NZ.261.185.2023

Dotyczy: **Program budowy chodników – ul. Powstańców**. Numer sprawy: **3/X/2023**.

Zamawiający, zgodnie z art. 284 ust. 6 ustawy z dnia 11 września 2019 r. Prawo zamówień publicznych (Dz.U. z 2023 r. poz. 1605), przekazuje treść pytań wraz z udzielonymi odpowiedziami:

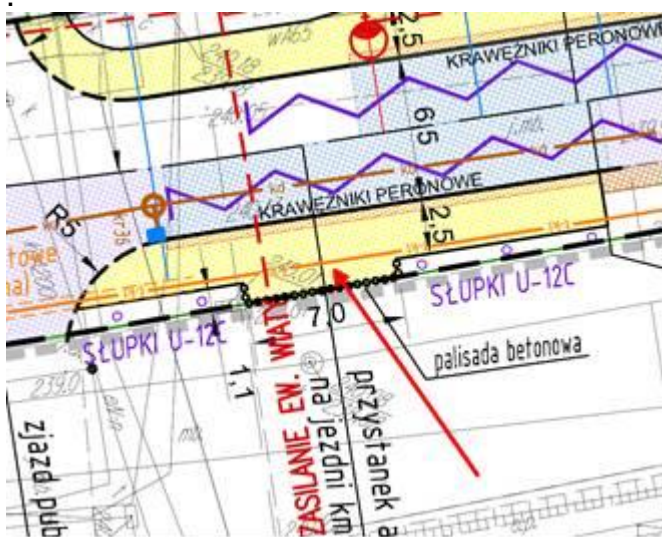
W nawiązaniu do udzielonej odpowiedzi z dnia 02-11-2023 r. – zestaw 06, pytanie nr 1 ; niniejszym wykonawca stwierdza, iż na planie sytuacyjnym nie ma wiat 5-przesłowych, ani nie ma miejsca na takie wiaty. Świadczą o tym następujące rzeczy: a. Ilość fundamentów tylnej ściany (4 sztuki, zatem wiata 3przesłowa) , bok wąski ok 0, 7m , a nie średni 1,0m, b. Szerokość zatoki : podane jest 7m , jeżeli uwzględnimy po obu stronach opaski jak na rysunku w proporcjach jak na rysunku (ok 1m z boku) , to wychodzi także wiata 3 przesłowa. c. Z drugiej strony : jeżeli wnęka na wiatę ma 7m to zmieści się też wiata 4-przesłowa z dachem ok 6m + opaska 0,5m z każdej strony. Poza tym znalazłem na planie sytuacyjnym widnieją 3 wiaty, nie 4 sztuki. Dodatkowo prosimy o dokonanie korekty przedmiaru, gdyż wciąż widnieje 1 kpl wiat w przedmiarze. W związku z powyższym uprzejmie proszę o potwierdzenie jakie wiaty i ile należy wycenić.

Wiat w kosztorysie ma być 4 sztuki.

Proszę przyjąć:

3 pełnowymiarowe - 4 segmenty ściany tylnej 4x1350mm (szyba) +szer. słupka co daje około 6m szer. wiaty + 2x0,5m opaski wokół wiaty, ściana boczna 1m - lokalizacja - na rysunku sytuacji wiaty te oznaczono symbolami 1 wspornikowa - 4 segmenty ściany tylnej bez ścian bocznych 0,7m - lokalizacja na poniższym fragmencie oznaczona

czerwoną strzałką
